## 改善箇所説明図

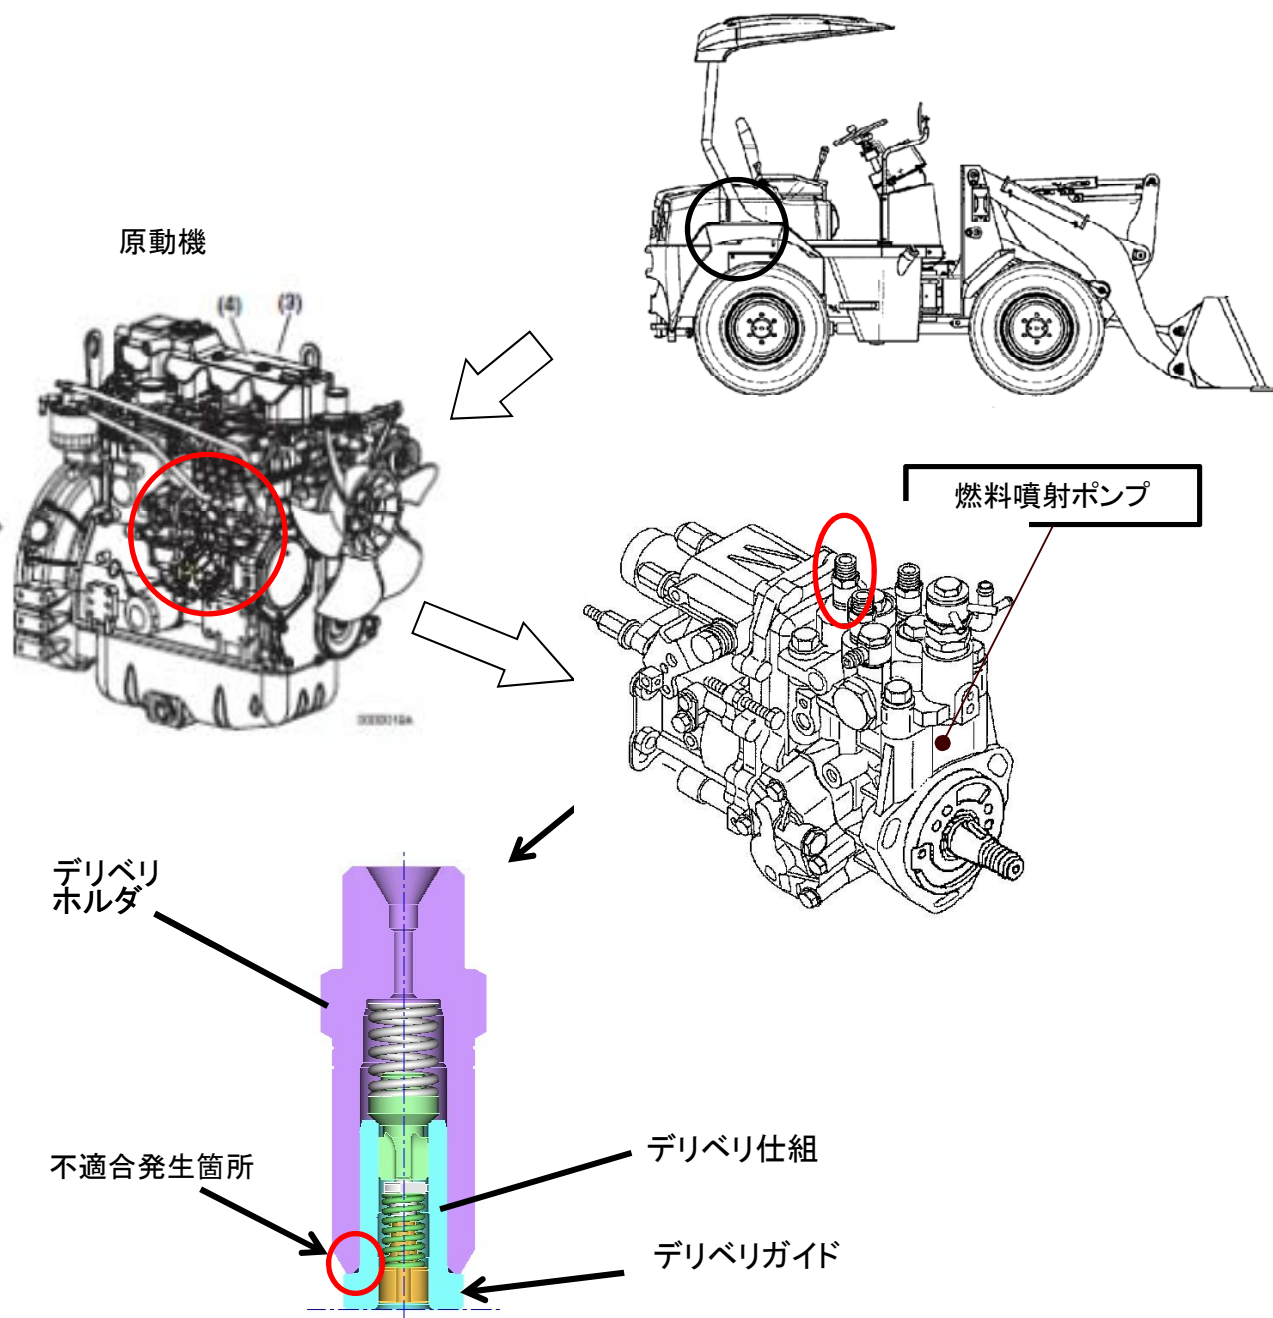
原動機の燃料噴射ポンプにおいて、デリベリホルダ内部のデリベリガイドの熱処理が不適切なため、シール部に初期亀裂が発生しているものがある。そのため、そのままの状態で使用を続けると、当該初期亀裂が進展し燃料漏れが発生するおそれがある。

全車両、良品のデリベリガイドを組込んだ燃料噴射ポンプと交換する。

- ①燃料噴射ポンプハイドロリックヘッド取付ボルトに、緑色のペイントを塗布する。
- ②改善措置の対象号機は明確で、対策完了後にフロントフレーム左側支柱部に対策完了ステッカー(RNo.2974)を貼付する。
